# MESTSKÁ ČASŤ BRATISLAVA - NOVÉ MESTO

### Zverejnenie návrhu na začatie konania o zmene stavby pred dokončením

Stavebné povolenie : 1840/2018/IJKSP/SILJ-81 zo dňa 19.11.2018, právopl. dňa 14.1.2019

Názov stavby: **“Polyfunkčný bytový dom Račianska“**

ZSPD, pôdorys 1.NP. Červenou čiarou je znázornený obrys pôvodnej hmoty PBD Račianska navrhutej v stupni DSP.

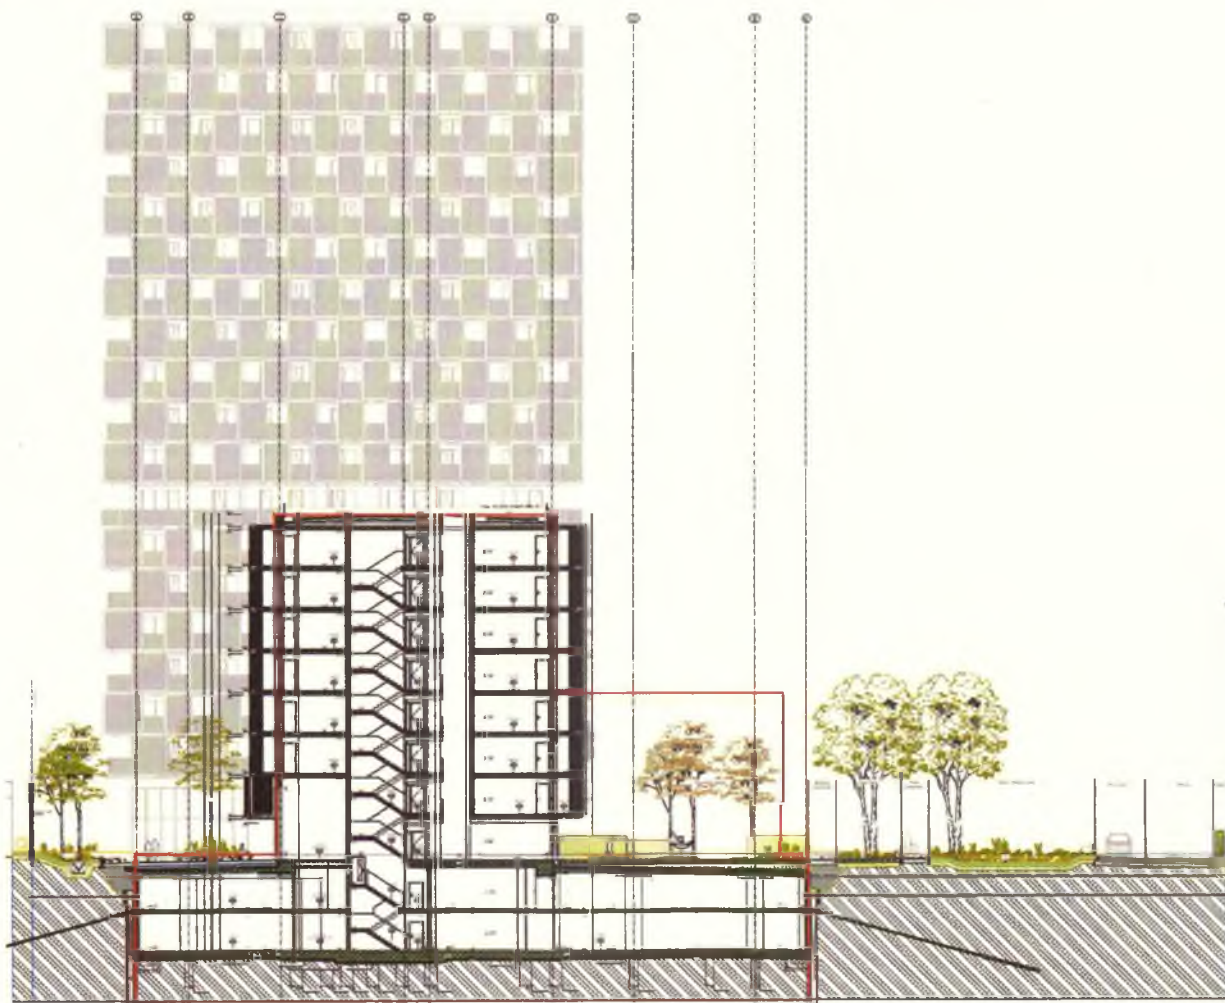
Zmena stavby pred dokončením spočíva najmä v novom architektonickom stvárnení a v porovnaní s projektom DSP aj v celkovej redukcii podlažných plôch – podzemnej časti o 3508 m<sup>2</sup>, nadzemnej časti o 6465 m<sup>2</sup> a teda celkovo o 9973 m<sup>2</sup>. Podnož (v DSP označená ako blok A) slúžiaca pre občiansku vybavenosť, ktorá sa nachádzala v úrovni 1. až 3.NP mimo pôdorysného priemetu blokov „A“, „B“ a „C“ (v rámci DSP označených ako „B1“, „B2“, „B3“) je v rámci zmeny stavby pred dokončením úplne odstránená.

ZSPD, rez blokom B – Červenou čiarou je znázornený obrys pôvodnej hmoty strednej časti v rámci DSP (3-podlažná podnož pôvodne označená ako „A“ a 7-podlažný spojovací modul pôvodne označený ako „B3“) a podzemnej garáže – pôvodne uvažovanej s 3 podzemnými podlažiami.
